Wettbewerb für den Widmannbrunnen in Bern.

Auszug aus dem Bericht des Preisgerichtes.

I. Preis „BLAUDROSSEL“. Arch. LANZREIN mit Arch. MAX LUTZ, Thun

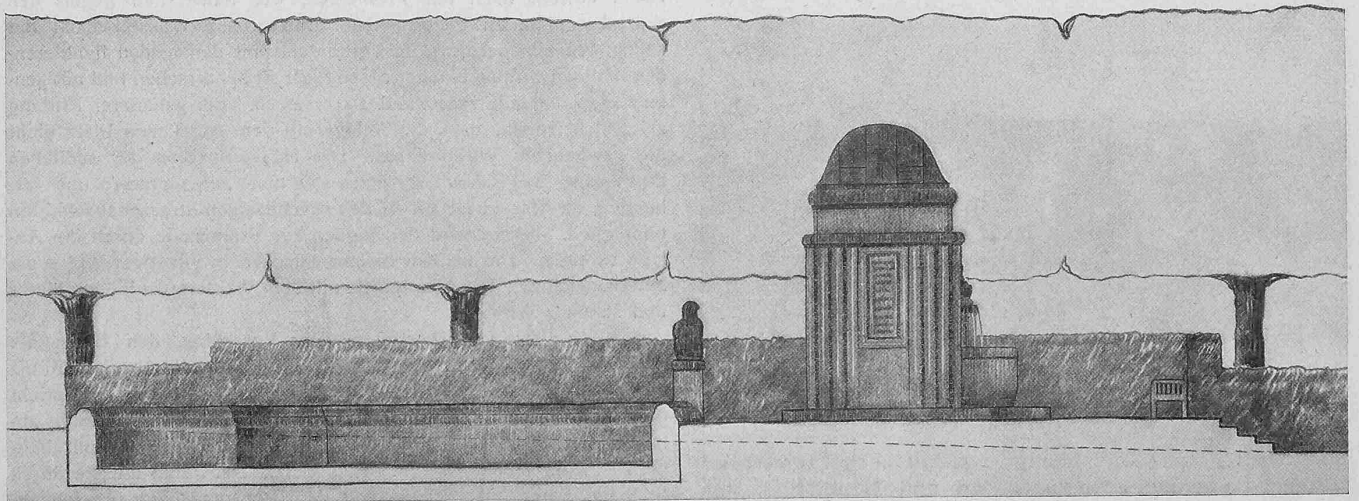
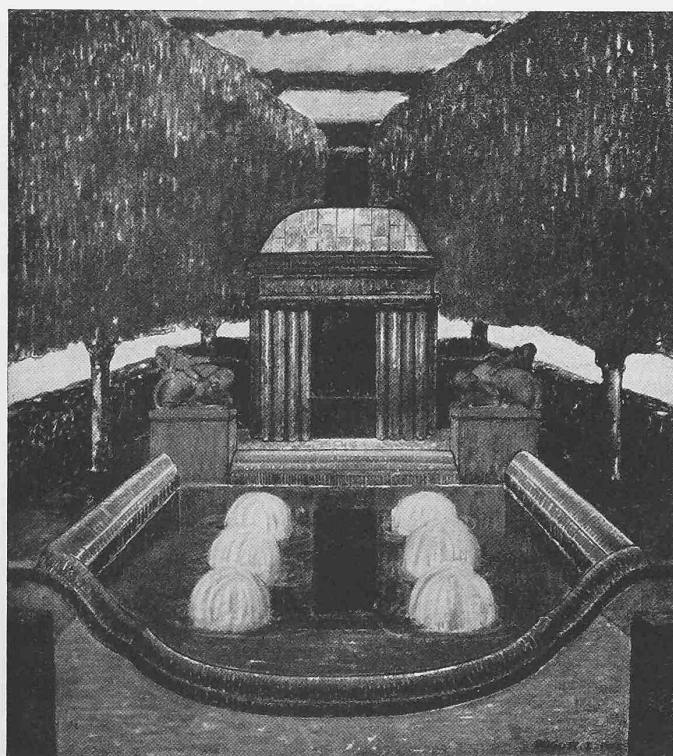
4. Kennwort: *Blaudrossel*. Das Projekt zeigt ein mutiges Anpacken der schwierigen Situation. Hart an belebter Strassenkreuzung in disharmonischer und alltäglicher Umgebung stellt der Verfasser ein Bauwerk hin, das in hohem Masse geeignet ist, ein kostbares Bildwerk zu umschliessen. Dabei bleibt es auf dem Boden einer gesunden Natürlichkeit und vermag in der sicheren Beherrschung seiner Mittel auf die Beihilfe von figürlichem und ornamentalem Schmuck zu verzichten. Im Gegensatz zum vorhergehenden Projekt lässt der Säulenbau die Durchsicht auf die weite Promenade frei, ohne die Vorstellung eines geschlossenen Raumes zu verlieren. Die geschützte und gesicherte Wirkung des Innenraumes ist mitbedingt durch die wohldurchdachte Anordnung dreier, das Bildwerk isolierenden Kränze: Wehrsteine, Stufen mit Unterbau, Säulen. Eine innerste Umschliessung bildet der Rand der Brunnen-schale, die ein Herantreten an das Bildwerk verwehrt und zugleich für dasselbe einen erwünschten Unterbau bietet. Die Formen des Baues sind frei von Pedanterie, bestimmt und charaktervoll.

Mit grosser Sorgfalt und Feinfühligkeit ist ein Anschluss des Bauwerks an das Terrain gearbeitet: Die Führung der gepflasterten Rinne, die Prellsteine mit den kräftigen Eisenstangen, das Ansetzen der Steinstufen, das Aufnehmen des Unterbaues durch seitliche Stützmauern.

Man möchte wünschen, dass der so schön gelungene Ueberbau eine kostbarere Bildung als die angedeutete Herme umschlösse, die immer eine ungünstige Rückansicht bietet. Eine freistehende Figur würde der zentralen Anlage besser entsprechen und gäbe den Anlass, durch eine symbolisierende Plastik den ideellen Gehalt des Denkmals zu steigern.

II. Preis „AUGUST 13“. Architekt OTTO INGOLD in Bern
WETTBEWERB FÜR EINEN WIDMANN-BRUNNEN IN BERN

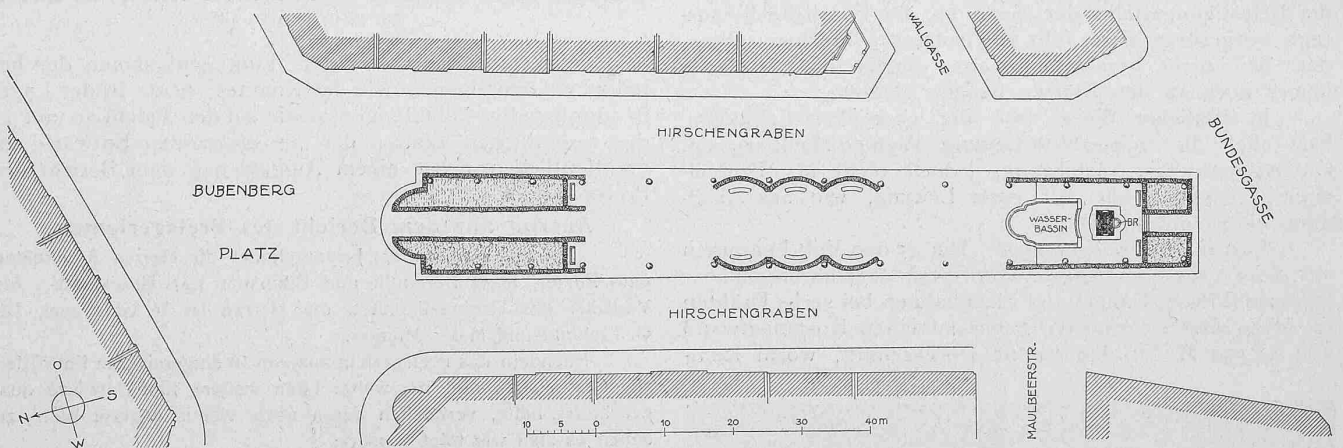
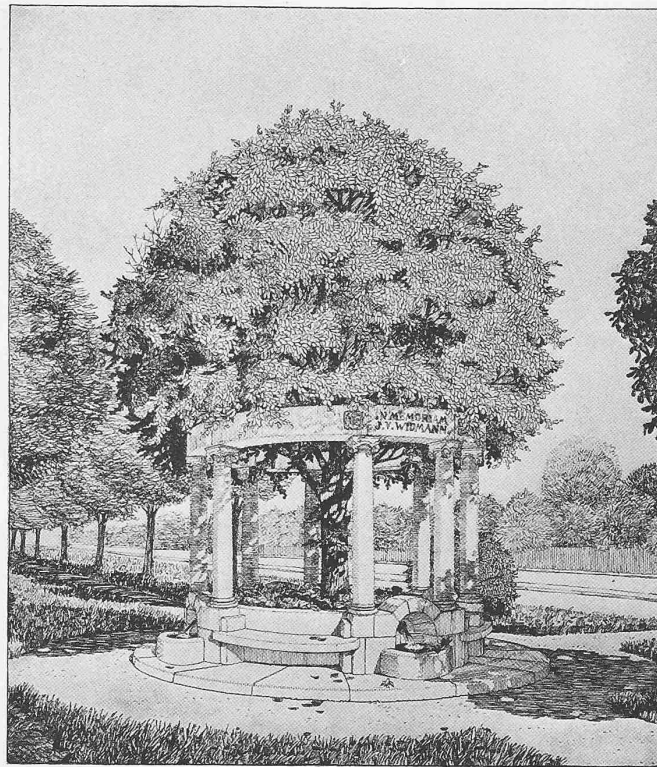
3. Kennwort: *August 13*. Besonders wertvoll ist bei vorliegendem Projekt die gründlich durchstudierte Umgestaltung der ganzen Promenade. Mit geringen Mitteln ist hier die nüchterne Anlage zu einer reizvollen Schöpfung umgestaltet worden. Dabei ist den Verkehrsverhältnissen durchaus Rechnung getragen. Der Bau selbst ist in Verbindung mit seinem Bassin harmonisch und einheitlich angelegt. Jedoch ist die absolute Grösse desselben im Verhältnis zur Formgebung zu gering bemessen, was sich besonders deutlich im Aufriss der Seitenansicht ausspricht (Verhältnis von Becken zur Hauptmasse). Das Monument wirkt allzusehr zwischen die Baumreihen eingeklemmt (siehe Modell), auch kontrastiert die Silhouette zu wenig mit den kompakten Formen der Baumkronen. Die Anlage von hohen Hecken um das Denkmal wird von aussen unschöne und unverständliche Seitenansichten ergeben. Das Bassin mit seinen Sprudeln, die seitlichen Stufen, sowie die Anordnung des rück-

seitigen Beckens sind sehr schön gedacht und harmonisch durchgeführt. Dagegen drücken die stark körperlichen Gruppen auf das ohnehin schon kleine Monument.

Das Relief, der Heilige mit dem Löwen, ist in der Aufrisszeichnung sehr schön konzipiert; im Gegensatz dazu bleibt die beigegebene Modellskizze in ihrer naturalistischen trockenen Ausführung hinter dem getragenen Styl des Aufbaues weit zurück.

Man kann sich vor dem Denkmal des Eindruckes eines Mausoleums nicht erwehren und hat die nachhaltige Empfindung, dass die gewählte Formensprache mit der zu ehrenden Dichtergestalt zu sehr im Widerspruch steht.

III. Preis. Motto „Arbor vitae“. — Arch. Rob. Greuter, Bern. — 1:60.

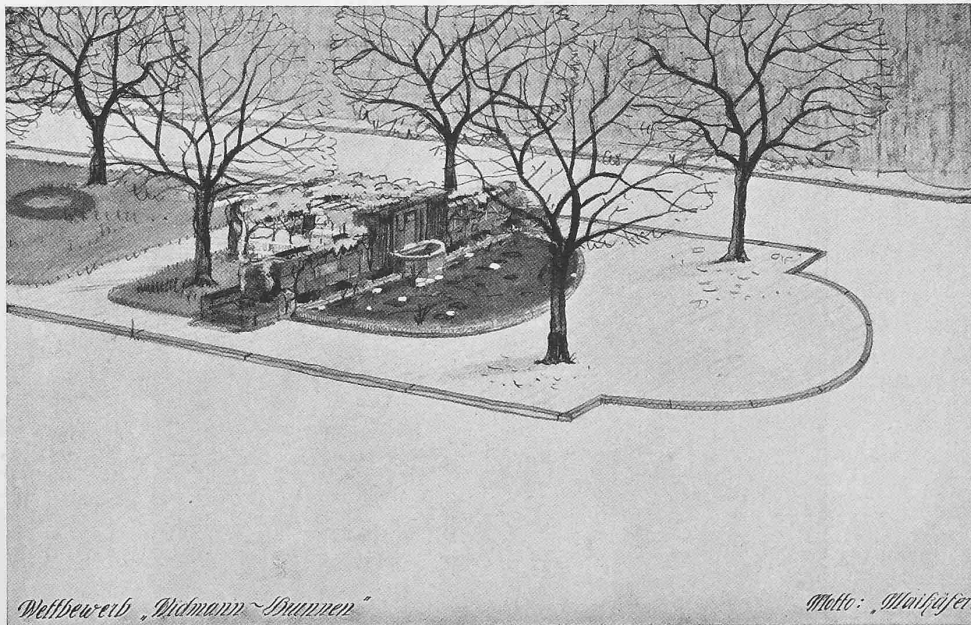
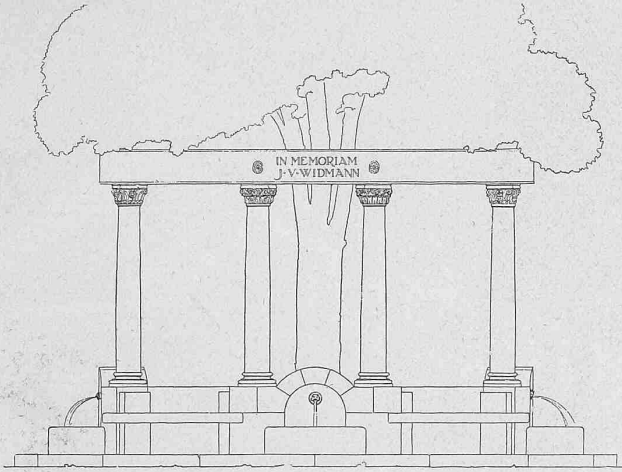
2. Kennwort: *Arbor vitae*. Der Vorschlag, den Baum als Monument des Dichters zu wählen, diesen Baum durch einen Kranz von Säulen zu fassen, ist äusserst anziehend. Gegen die Idee spricht der Umstand, dass die Situation diesem Gedanken vollständig abhold ist, wie es der Verfasser durch die Andeutung einer landschaftlichen Idealumgebung selbst bekannt hat. Der Baum müsste durch Stellung, Form oder Grösse von den Promenadebäumen sich abheben, oder aber durch seinen historischen Wert oder seine besondere Form eine Hervorhebung verlangen. Die gewählten

Architekturformen sind im Verhältnis zur Natur, die sie stützen sollen, zu zart und zu wenig überzeugend. Der Stammansatz, ein wichtiger Punkt des Monuments, ist durch die Umpflanzung verschleiert, die Höhenlage des innern Bodens bleibt unklar. Es ist Gefahr vorhanden, dass die Art der Einpflanzung des Baumes an einen Pflanzenbehälter erinnern könnte. Die Brunnchen sind wohl zu winzig und die Bänke liegen ausserhalb des Schattenbereichs.

IV. Preis „Maikäfer“. — Architekten *Lutstorf & Mathys* in Bern. — Ansichten 1:60, oben von vorn, unten von hinten.

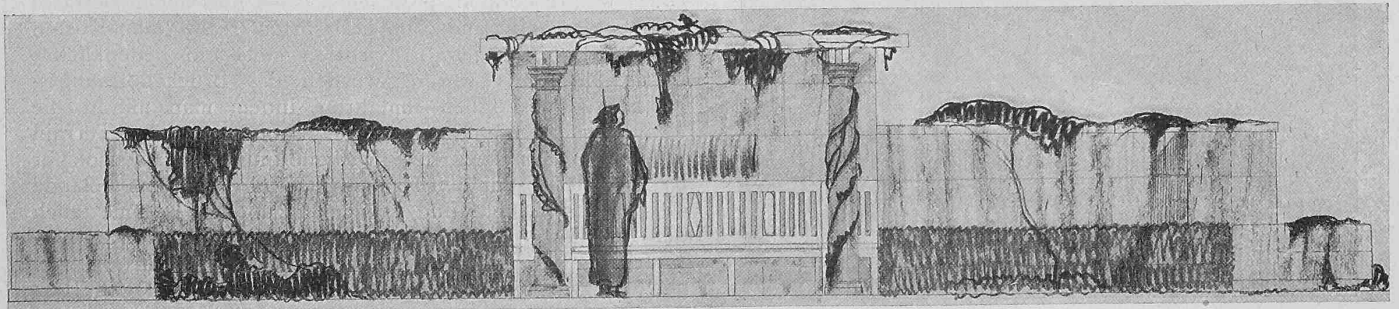
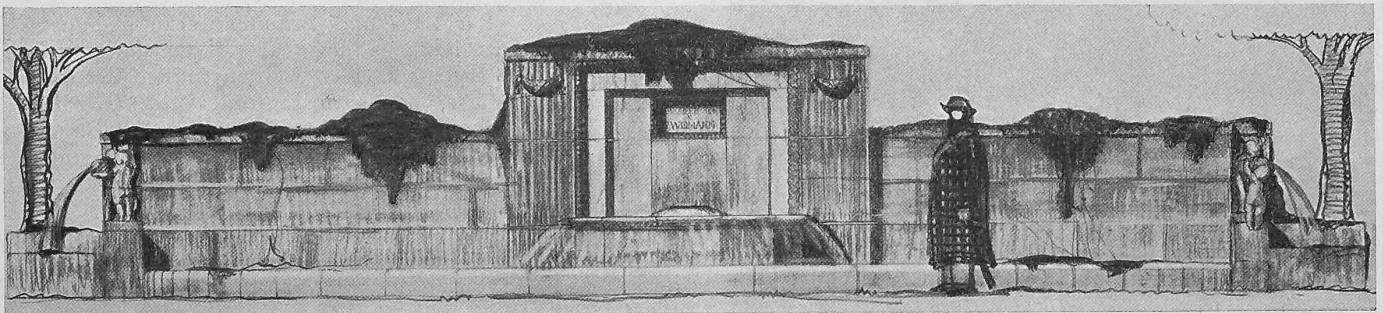
1. Kennwort: *Maikäfer*. Die vorliegende Arbeit versucht den Raum sowohl nach der Promenade wie namentlich gegen den Bubenbergplatz zu beherrschen. Das grosse Wasserbecken mit seinen Flügelmauern und in Verbindung mit den beiden flankierenden Bäumen vermag einen grossen Platz zu beherrschen und nötigenfalls eine fehlende Platzwand zu ersetzen. Bei genauerer Prüfung zeigt sich jedoch, dass die Anlage auf dem gegebenen Platz nicht die gewünschte Wirkung hat. Die Häuserfluchten der südlichen Begrenzung des Bubenbergplatzes sind nicht aufgenommen und verbunden, das Bassin ist neben den abschüssigen Strassenanschnitten unmöglich. Ferner wird der Zugang zur Promenade durch die Anlage verstellt. Die kleinen Brunnen decken in günstiger Weise die Seitenansichten. Die Mittelpartie mit dem Wasserspiel ist von klarer und schöner Wirkung.
